Modificatie van de **Gardena** Accu-trimmers **EasyCut Li-18 / 23R** en **ComfortCut Li-18 / 23R** Artikel: 9823, 9825

Reden: wijziging van de messchijf nr. 9825-00.616.00 om blokkering te voorkomen.

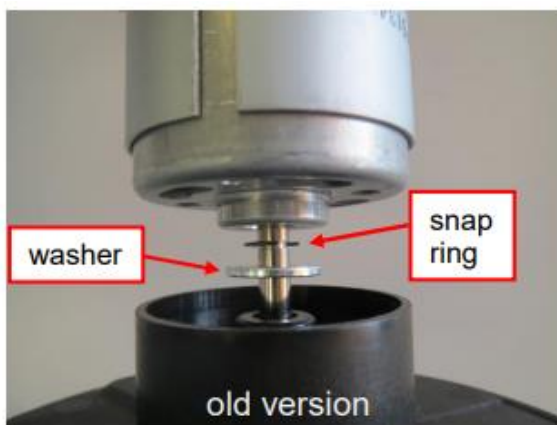
Nieuwe situatie:

De borgring en ring zijn verwijderd en de nieuwe messchijf heeft een flens

Belangrijk: installeer de nieuwe of de oude messchijf van het maaisysteem **niet** met de oude ring en borgring, laat deze vervallen.

Reserveonderdelen: de nieuwe messchijf van het maaisysteem is verkrijgbaar onder het oude onderdeelnummer 9825-00.616.00.

Vervanging van de messchijf:

Verwijder uit de oude messchijf het -oranje- kunststof zeskanten borgplaatje met behulp van een kleine schroevendraaier (eruit "wippen").

U ziet dan een moer en een draadeinde met inkeping waarin u een schroevendraaier kunt plaatsen. Zet de schroevendraaier in de inkeping en houdt deze stil waarna u de messchijf met de hand (*extra hulp is aan te raden*) linksom (*tegen de richting van de klok in*) draait.

Verwijder de ring en borgclip van de as -*indien nog aanwezig*- en monteer alles in omgekeerde volgorde.
